D O D A T E K Č . 3
K E S M L O U V Ě O D Í L O
u z a v ř e n é d n e 7 . 1 0 . 2 0 1 5

Smluvní strany se z důvodu vynucených víceprací a méněprací vzájemně dohodly, v souladu s čl. XI. (Závěrečná ustanovení) odst. 11.4, na uzavření tohoto Dodatku č. 3. ke smlouvě o dílo na realizaci akce „Libavá – vybudování vodovodu a kanalizace v obci Město Libavá“, uzavřené mezi smluvními stranami výše uvedenými dne 7. 10. 2015. Tímto Dodatkem č. 3 se smlouva o dílo mění a doplňuje:

OZNÁMENÍ ZMĚNY		OZ č. 12	
Název akce: Libavá – vybudování vodovodu a kanalizace v obci Město Libavá			
Předmět změny: změna způsobu pokládky potrubí			
Zhotovitel:	IMOS group s.r.o. , Na Kampě 515/8, 118 00 Praha 1		
Objednatel:	Armádní Servisní, příspěvková organizace	Datum: 20.4.2016	
Způsob odeslání / předání	poštou ☐	e-mailem ☐	faxem ☐ osobně ☒
Odkazy:	Popis		
	Situace		
<u>Popis stávajícího stavu</u>			
Vodovodní řad VP-1 začíná za vodoměrnou šachtou šv1 pokračuje v souběhu s komunikací berounská, kterou v místě mostní konstrukce podchází formou protlaku pod komunikací a dál je směřován v objektu autoparku. Před autoparkem podchází místní vodoteč a je ukončen v objektu autoparku požárním hydrantem. Z tohoto p

ŘÍZENÝ PROTLAK

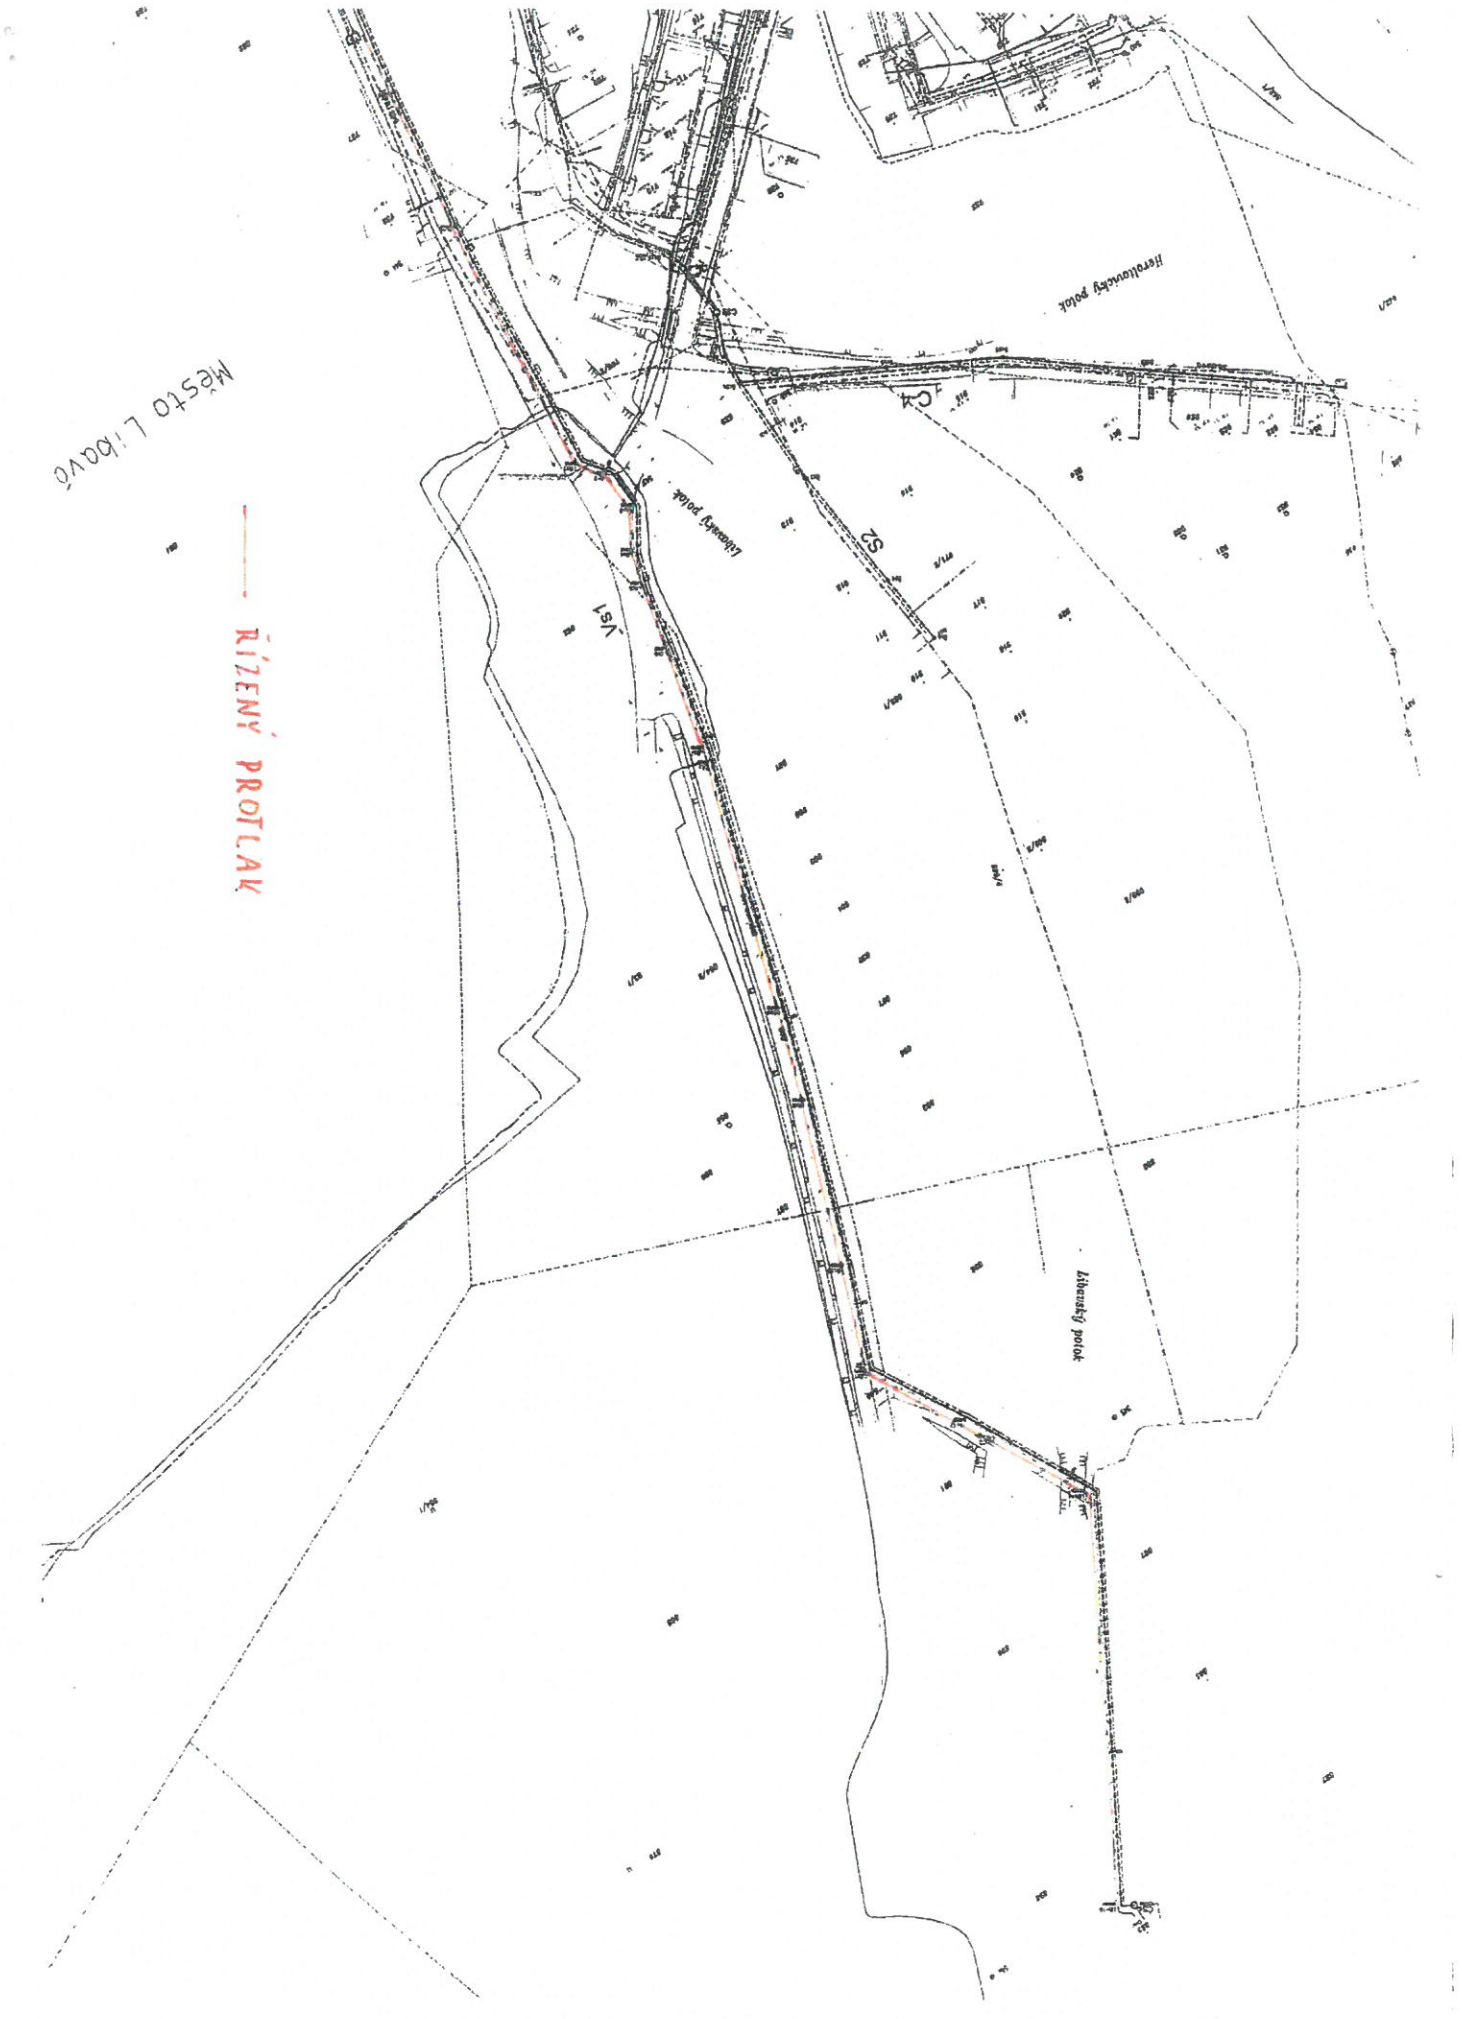
<u>Projektové řešení</u>			
Původní pokládka potrubí vodovodního řadu Vp1 měla dle projektové dokumentace probíhat v otevřeném výkopu.			
<u>Navrhované řešení</u>			
Z výše uvedených důvodů bude zvolena metoda řízeného protlaku, která předejde výše uvedeným rizikům a také výrazně vyšším vícenákladům. Z důvodu blízkého se termínu ukončení stavby je použití metody řízeného vrtání nejvýhodnější řešení, a to na trase o celkové délce 482,9 m, kde hrozí kolize s ložisky nevybuchlé munice. Potrubí bude zataženo v úsecích délky 50m na začátku a konci bude zhotovena startovací a cílová jáma. Veškeré zjištěné a evidované inženýrské sítě budou před zhotovením pilotního vrtu ručně odhaleny a zjistí se jejich hloubka uložení. Potrubí protlaku pod komunikací a vodotečí bude zatažena ocelová chránička, která bude vystrojena potrubím vodovodního řadu VP-1 s uložením na kluzných objímkách Raci. Uzavření čel chrániček se provede gumovou těsnící manžetou. Potrubí bude svařováno natupo pouze v místech armatur a startovacích a cílových jam budou použity elektrospojky. Pro snadné dohledání položeného potrubí bude při metodě řízeného vrtání potrubí opatřeno vytyčovacím vodičem CY 10 a to z důvodu omezení rizika přetržení původně navrženého kabelu CY 4 při souběžném zatažení.

Důvodem pro vyvolání změny byla snaha o minimalizaci rizika kolize s výbušninami, které by se mohly v trase nacházet a urychlení výstavby tohoto řadu v místě vodoteče. Tento úsek je možné provádět i za zvýšeného stavu ve vodoteči.

Pro dodržení časového harmonogramu a termínu dokončení je metoda řízeného vrtání vhodná alternativa a díky tomu nebude termín dokončení ohrožen. Doporučuji změnu akceptovat.

V PD bylo uvažováno s pokládkou potrubí do otevřeného výkopu. Navrhovaná metoda pomocí řízeného protlaku zajistí stejnou kvalitu pokládky potrubí jako původní metoda v PD. Souhlasím s navrženým řešením.

Vzhledem ke krátkému termínu dokončení a za předpokladu dodržení stejného materiálu potrubí s tímto provedením souhlasíme.
